Giber Ringvej Gruppen

Høringssvar 2 vedrørende Aarhus Kommunes Støjhandlingsplan 2024

Udsnit af kort over støjvolde. De røde pile viser volde, der ikke er støjvolde alligevel.

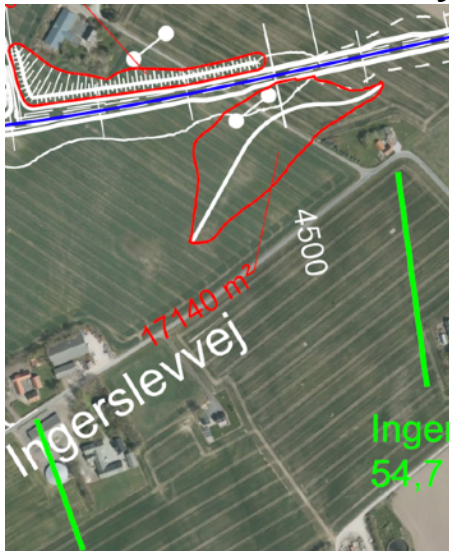
Indikeret ved den røde pil på billedet. Der findes ikke landzonetilladelse for Letbane-volden (kommunen er blevet forespurgt via aktindsigt).⁵ Det er heller ikke umiddelbart til at se, at det skulle være en støjvold, nærmere en bakke op mod letbanen.

Indikeret ved den røde pil til højre på billedet ovenover.

Der findes ikke en landzone-tilladelse til denne (vi har forespurgt via aktindsigt). Det er mest af alt en tilkørselsvej, der er dog en spids af tilkørselsvejen der stikker lidt ud...

Indikeret ved pilen til venstre i kortet ovenover

Denne er godkendt via en landzonetilladelse, men tilladelsen nævner ikke støj, men i stedet kosmetik: "Vi har herudover lagt vægt på, at bakkerne/volden vil medvirke til, at der fra højskolen ikke er direkte udsigt til Beder-Bering vejen."⁶

Der er altså ikke tale om støjreduktion, og omkostningen til denne, kan ikke trækkes fra puljen til 'øget støjdæmpning'.

Det er korrekt at letbanevolden ikke er et støjtiltag. Der er søgt en VVM-ansøgning, men det har ikke noget med støj at gøre (januar 2020).

Det er korrekt at der ikke er en landzonetilladelse, da volden/adgangsvejen er en del af projektet for at skabe adgang til ejendomme.

Rambøll har ikke lavet ansøgningen, så hvis ansøgningen ikke indeholder støj er det korrekt at den ikke skal medtages.

Vold ved Kølsmosevej / Ingerslevvej

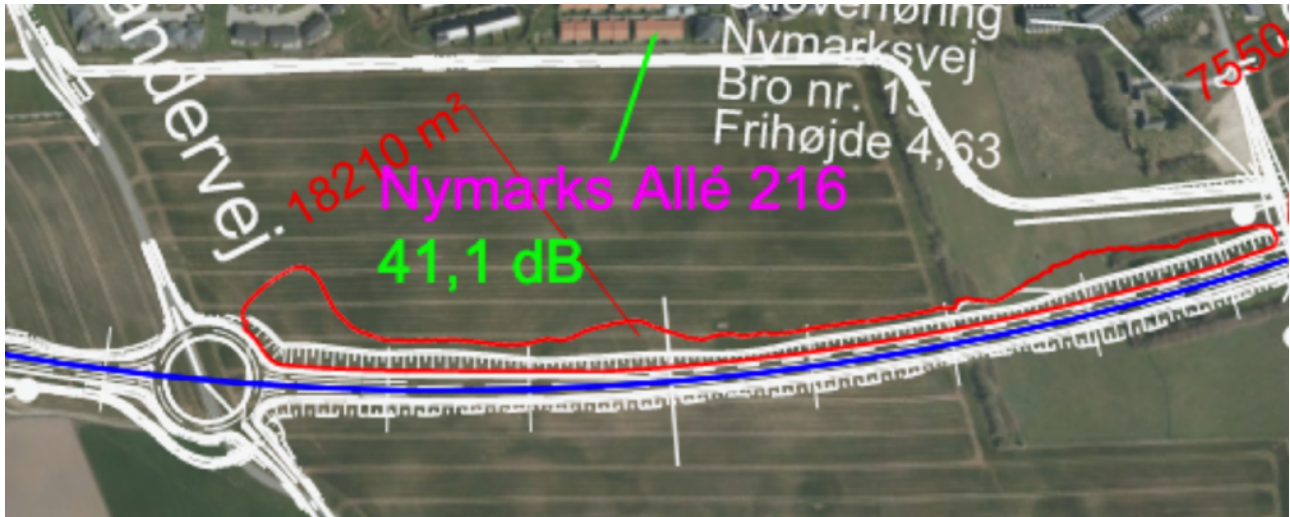
Der findes en landzonetilladelse.⁷

Er det en støjvold? Døm selv - fra tilladelsen: "...men da der i projektet ikke er medsendt dokumentation for ej heller lagt vægt på at jordvolden har en støjdæmpende effekt anses projektet primært som et anlæg til bortskaffelse af affald, hvor projektområdet efterfølgende igen kan indgå i landbrugsmæssig drift."

Ingen yderligere kommentarer nødvendig.

Det er korrekt at landzonetilladelsen ikke indeholder støj.
